REPÚBLICA DE PANAMÁ
MINISTERIO DE AMBIENTE

RESOLUCIÓN No. DEIA-IA- 011 - 2022
De 7 de Marzo de 2022

Por la cual se resuelve la solicitud de evaluación del Estudio de Impacto Ambiental (EsIA), categoría II, correspondiente al proyecto “**RANCHO K**”, promovido por la sociedad **RANCHO K, S.A.**

Conclusiones de la Dirección De Seguridad Hídrica:

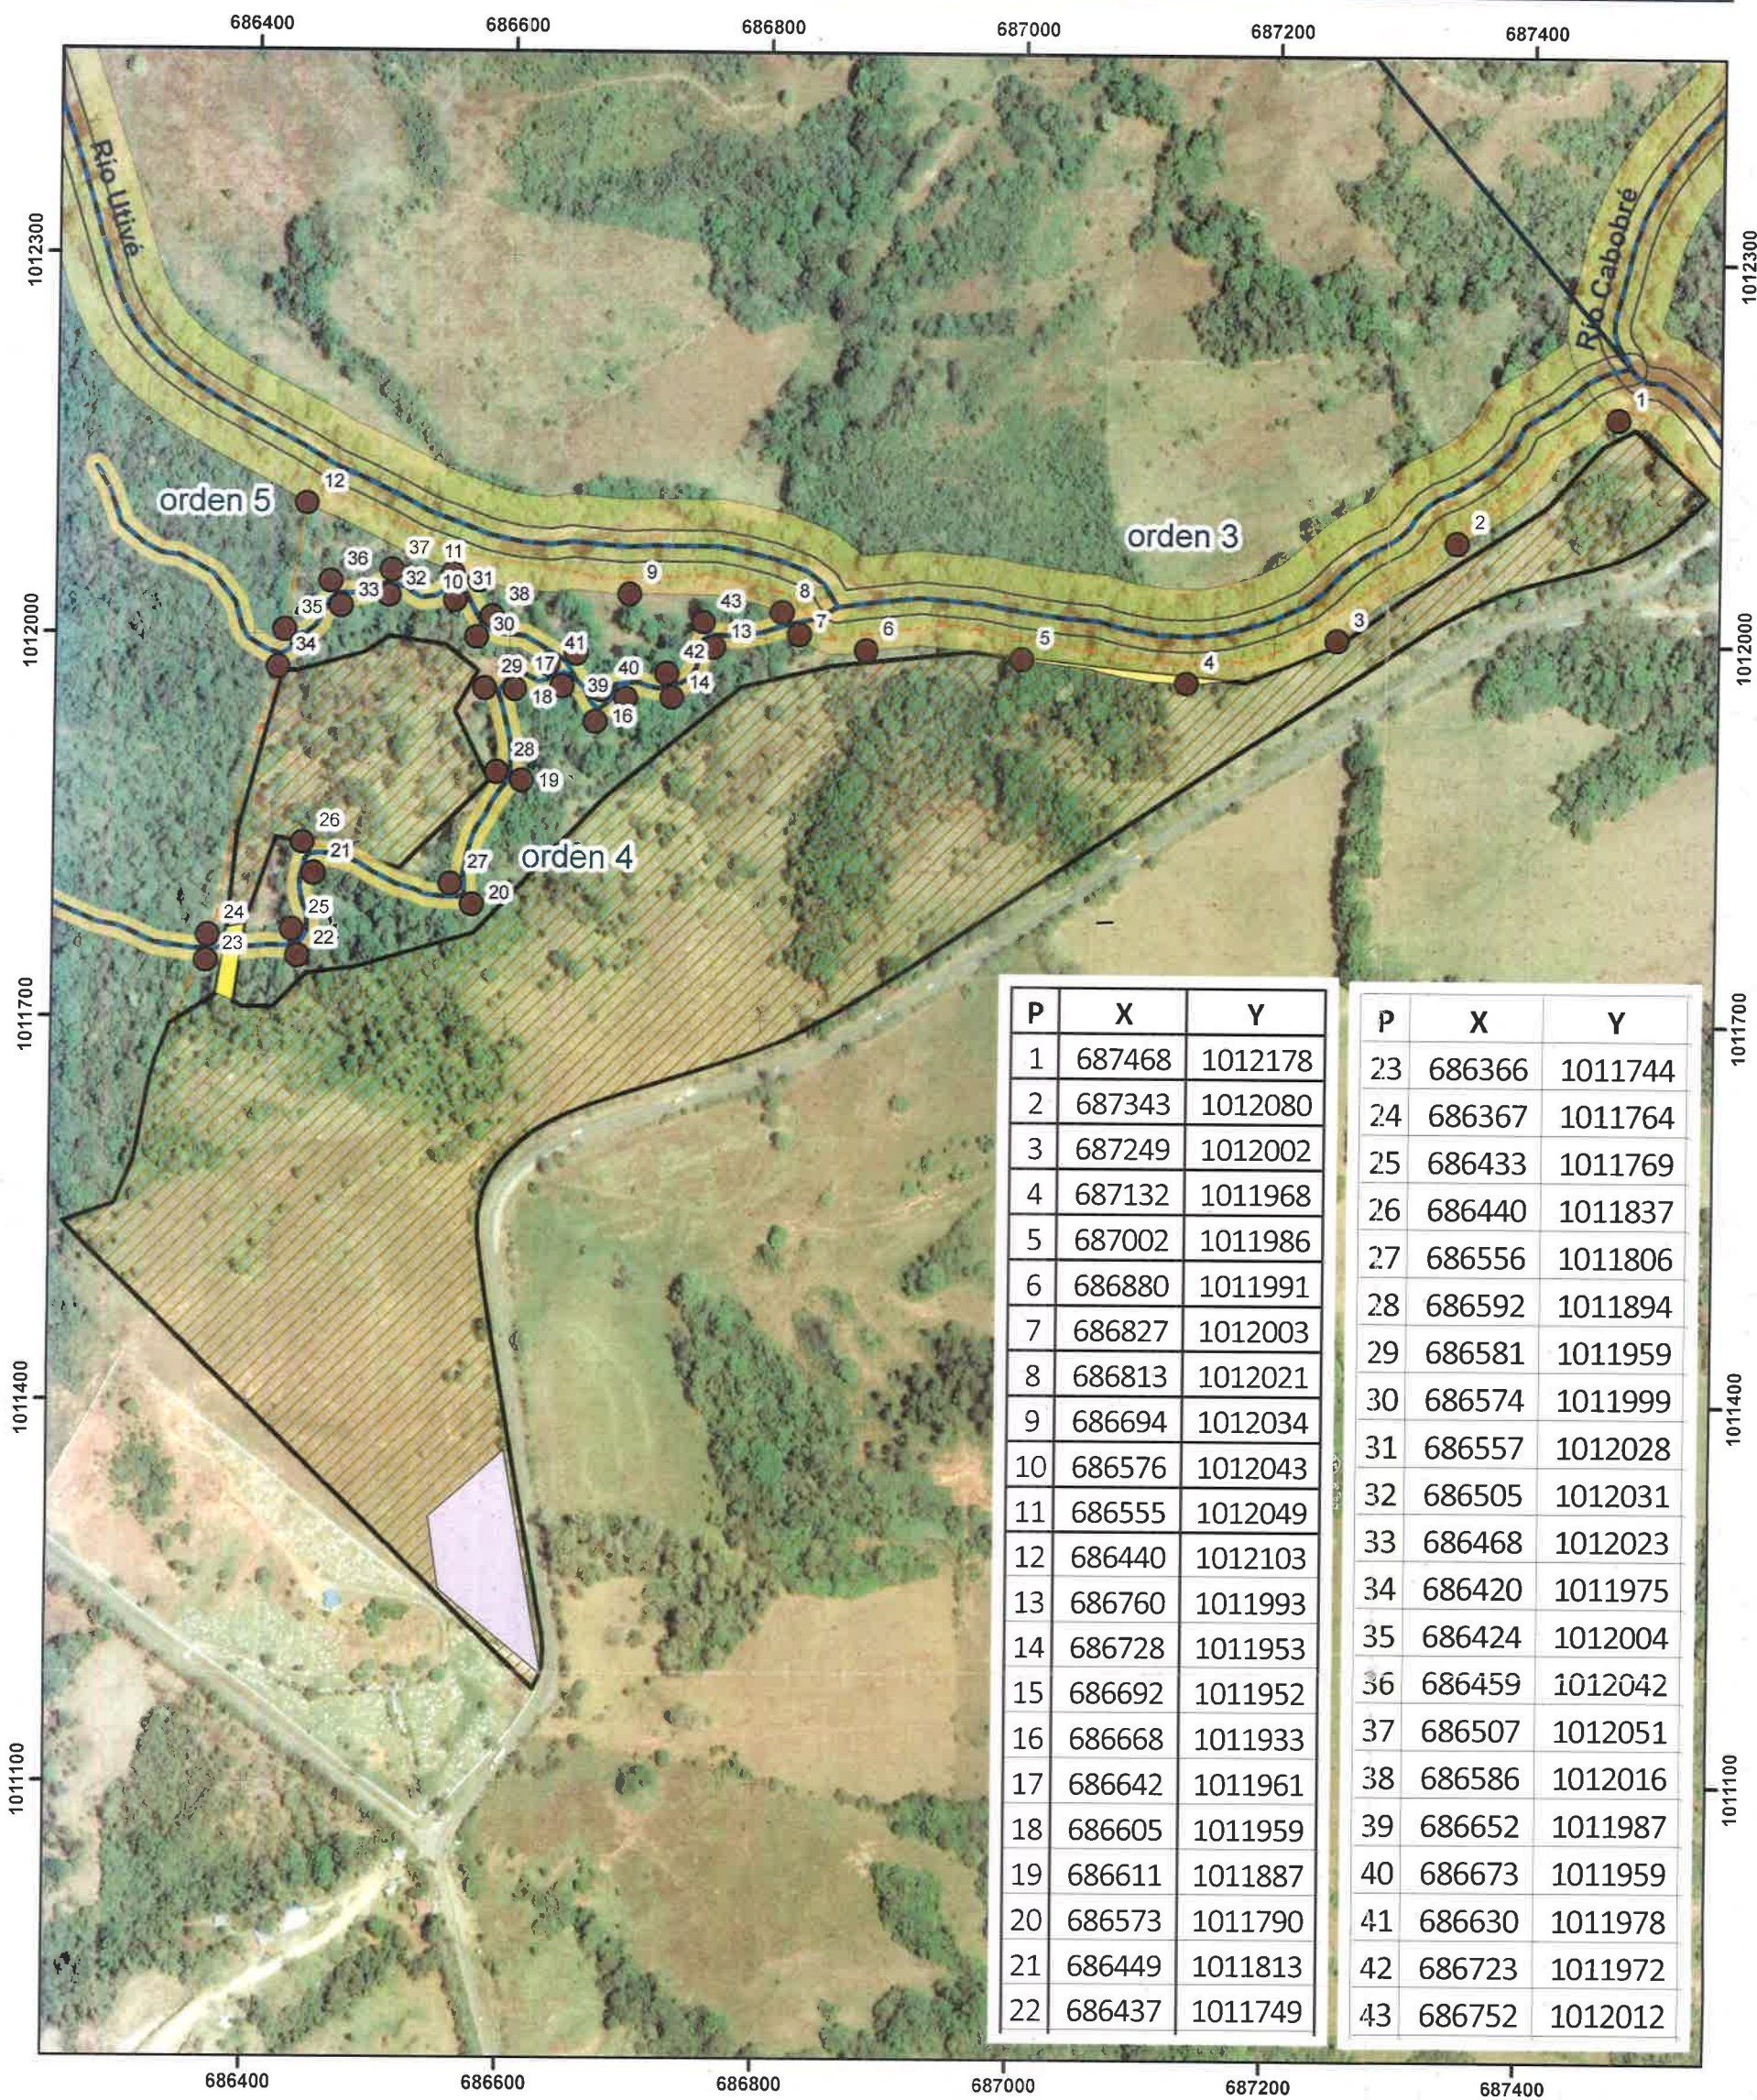
Mantener la vegetación a lo largo del cauce del drenaje natural es para mitigar el posible impacto de inundaciones en las áreas aledañas, y evitar los manejos inadecuados de las cuencas.

1. El promotor deberá garantizar el cumplimiento de los permisos temporales, permanentes y estar inscrito en el **Registro de perforadores del subsuelo** de uso de agua, correspondiente en la Dirección Regional de Panamá Este del Ministerio de Ambiente, según el Decreto Ley 35 de 22 de septiembre de 1966.

2. Cumplir con la restricción de no intervenir sobre la servidumbre hídrica en las Quebrada No.1 Sin Nombre y Quebrada No.2 Sin Nombre.
3. No talar los árboles de galería, que se encuentren dentro de la servidumbre hídrica de las Quebrada No.1 Sin Nombre y Quebrada No.2 Sin Nombre.
4. Todo trabajo que se vayan a realizar en el cauce o cerca del cauce de la fuente hídrica principal o afluentes, permanente o intermitente, se debe garantizar los márgenes de protección que establece el cumplimiento de la Ley No. 1 del 3 de febrero de 1994, en especial sus artículos 23 y 24.
5. Garantizar que se sigan fielmente el cumplimiento de todas las medidas tendientes a mitigar los impactos ambientales negativos, como se indican en las páginas del 17 al 21 del E. I. A.
6. Tener en cuenta todas las observaciones realizadas por el Ministerio de Obras Públicas (MOP).

Figura 3. Comportamiento de los cuerpos de agua influyentes en el proyecto con la condición Con Proyecto

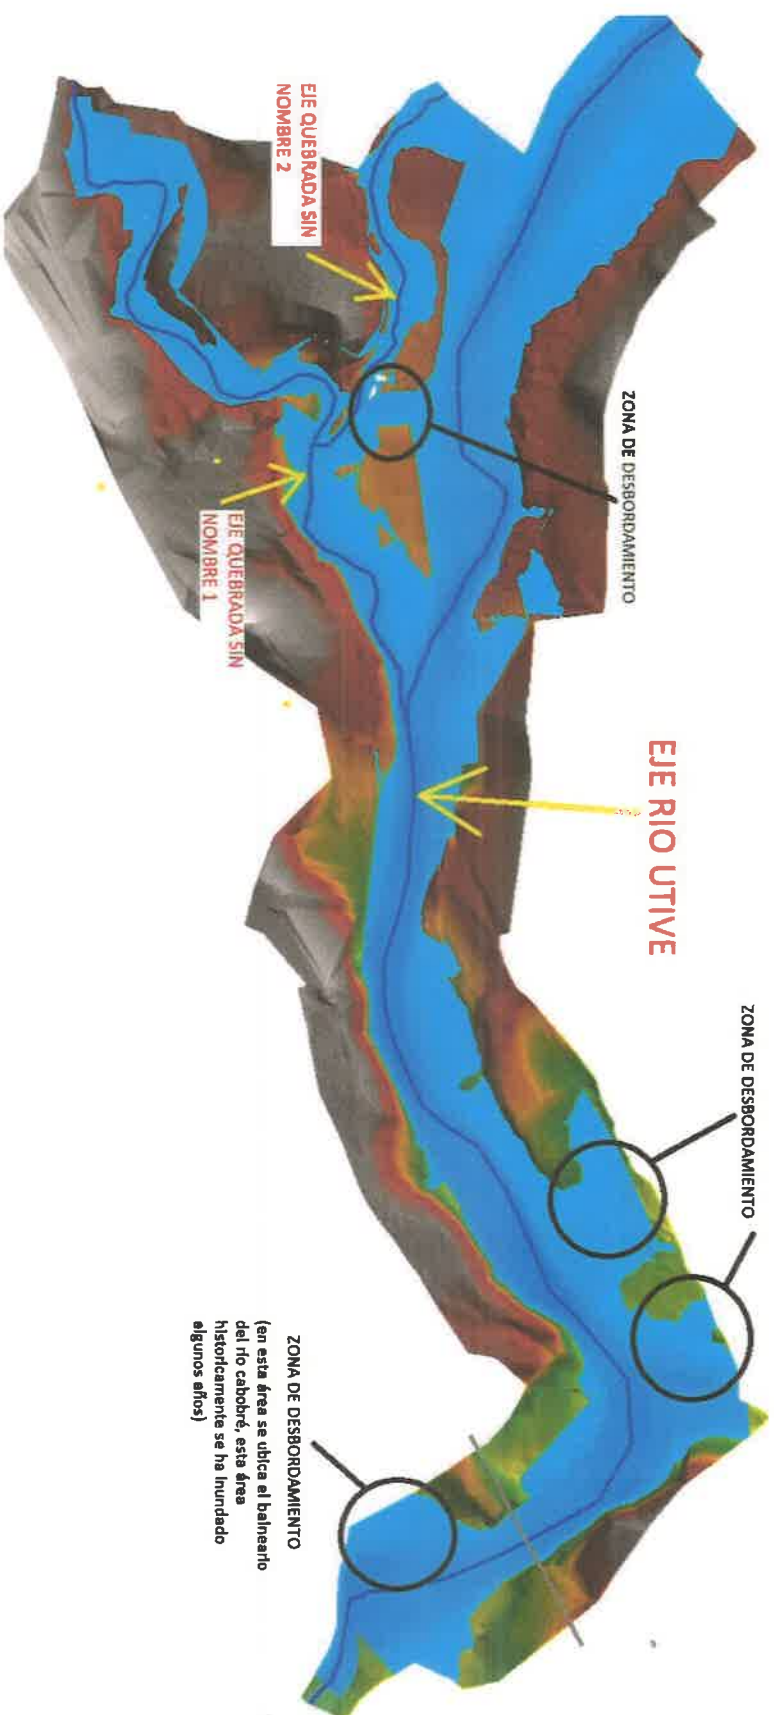
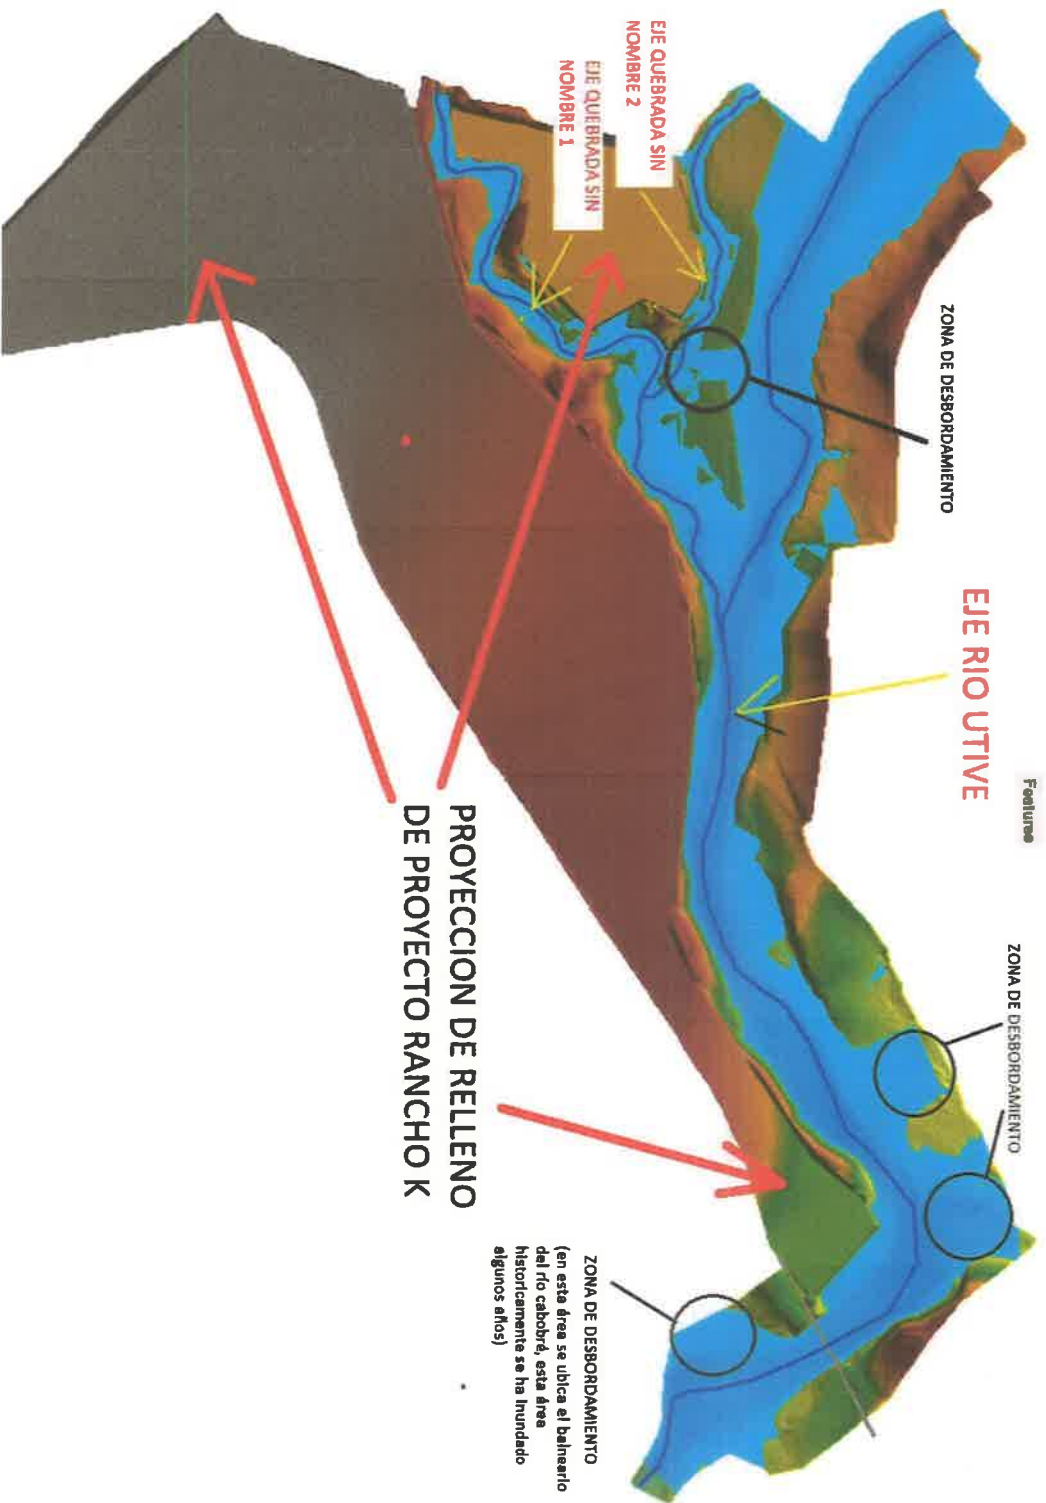
- a. Indicar a través de mapa o plano la ubicación del proyecto en relación a los tramos que ocurre desbordamiento del cauce.
 - b. Presentar los niveles máximos de crecida y terracería segura con sus respectivas coordenadas de ubicación, en referencia a las cotas de terracería que se implementarán en el proyecto; indicando el distanciamiento de la misma a las fuentes hídricas.

- **Al subpunto (d)**, el cual se solicitaba aclarar si los niveles máximos de relleno a establecer en el proyecto, afectarían a terrenos colindantes, ya que ahora el caudal de crecidas que antes ingresaban al terreno del proyecto, ahora vayan a acumularse en fincas vecinas. Al respecto, el promotor indicó que *"Tal como se ha mencionado en los puntos anteriores, el relleno que plantea este proyecto no pone en riesgo a los residentes de las fincas colindantes, dado que no genera un desbordamiento de los cuerpos de agua distinto a la condición actual (sin proyecto)"* (ver fojas 143 del expediente administrativo).

Como se observa en la figura 3, el área donde se colocarán estructuras (canchas, kioscos, etc.) al nivel de la terracería, no se afecta por estos puntos de desbordamiento. Por ejemplo, en el sitio de desbordamiento entre la Quebrada Sin Nombre 2 y el río Utivé, el nivel del agua ronda la cota de 43 metros, y el nivel de terracería se mantiene en la cota 70 metros.
